Nieuwe componenten in de spanrolset en in de tandriemkit voor Dacia/Nissan/Renault

Versie 02.2009
INA 0024

Fig. 1: Inhoud

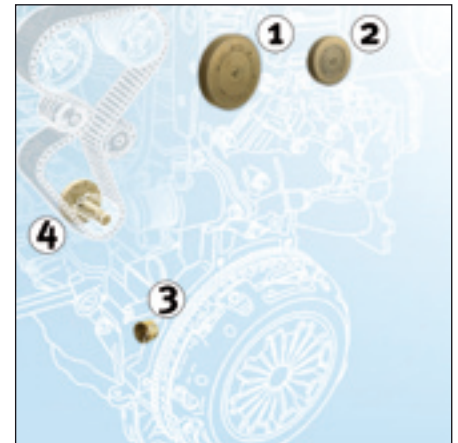
Bij het vervangen van de genoemde spanrolkits en -sets moeten tegelijkertijd de in Fig. 1 getoonde componenten worden vervangen. Als extra service stelt Schaeffler Automotive Aftermarket deze componenten als onderdeel van het pakket ter beschikking.

1. 1x deksel voor nokkenas 57 x 10,5 mm
2. 1x deksel voor nokkenas 42,5 x 9 mm
3. 1x deksel voor krukas-blokkeerwerktuig 20 x 16 mm
4. 1x bout voor krukaswiel
